Sheet: /		File: working.kicad_sch	
Title:			
Size: A3	Date:	Rev:	
KiCad E.D.A. eeschema 7.0.6	Id: 1/1

Softstart

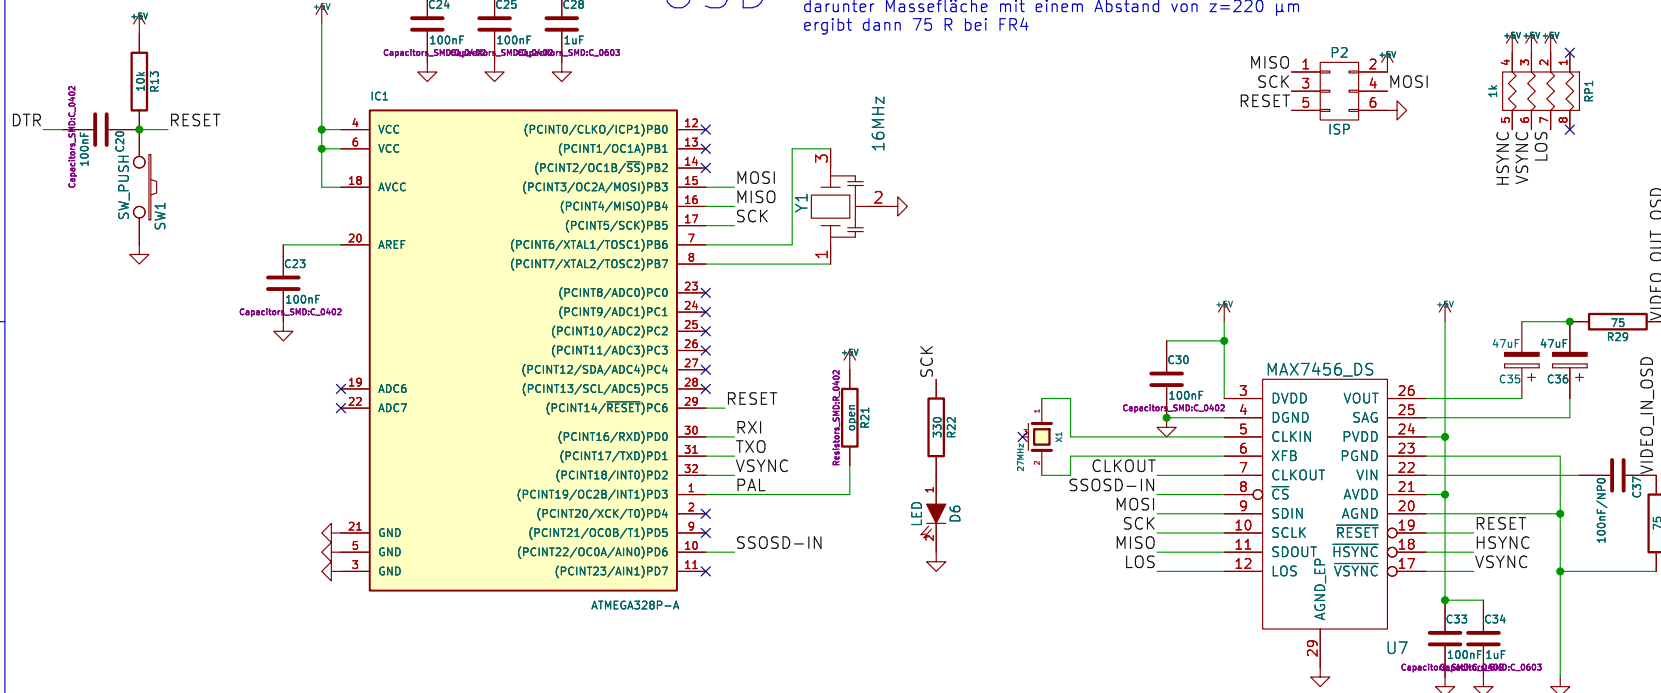
MOSFET falsch herum
Workaround:
R3 ersetzen durch ferritperle mit nummer 742792150
Restlicher Teil von Softstart unbestückt lassen
